Stadtbahn-Linien 1 und 5
Haltestelle Lutherkirche/SWE

Ansprechpartner	E-Mail-Adresse	Durchwahl	Unser Zeichen	Datum
Olaf Dietrich	olaf.dietrich@stadtwerke-erfurt.de	0361/564-4820	BIS-A/BIS-T	08.09.2017

Regelbauweisen zum barrierefreien Bauen Teil Haltestellen des öffentlichen Personennahverkehrs (ÖPNV)

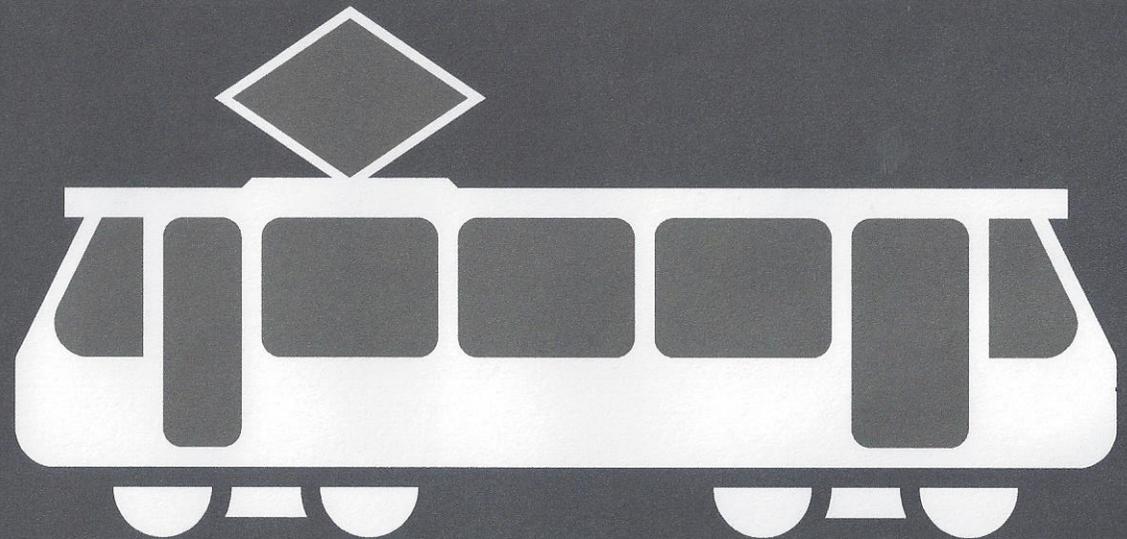
Die auf Seite 13 der Regelbauweisen (für besonders gefährlich eingeschätzte Gleisüberwege), dargestellte und beschriebene Warnmarkierung ist so nicht ganz ausführbar.

Da die Markierung zwischen den Schienen in jedem Gleis angeordnet werden soll, ist eine maximale Höhe von nur 75 cm möglich. Somit wird das Verkehrszeichen 101 StVO eine Abmessung von 75 x 75 cm haben. Das Zusatzzeichen Straßenbahn kann aus technischen Gründen (Fertigung) nur in weiß ohne eine rote Umrahmung/Hinterlegung in der Größe 75 x 120 cm aufgebracht werden.

Ein weiteres Verkehrszeichen 101 StVO passt bei einer Überwegsbreite von 3,00 m nicht mehr.

Wir haben das, was technisch zurzeit möglich ist, bereits beim barrierefreien Ausbau der Haltestellen Sozialversicherungszentrum eingebaut (siehe Foto im Anhang).

Da die Anordnung einer Warnmarkierung in den Regelbauweisen als eine „Kann“-Bestimmung formuliert wurde, sehen wir die beschriebenen Anpassungen als unwesentliche Änderung an, die in der Fortschreibung der Regelbauweisen Berücksichtigung finden sollte.
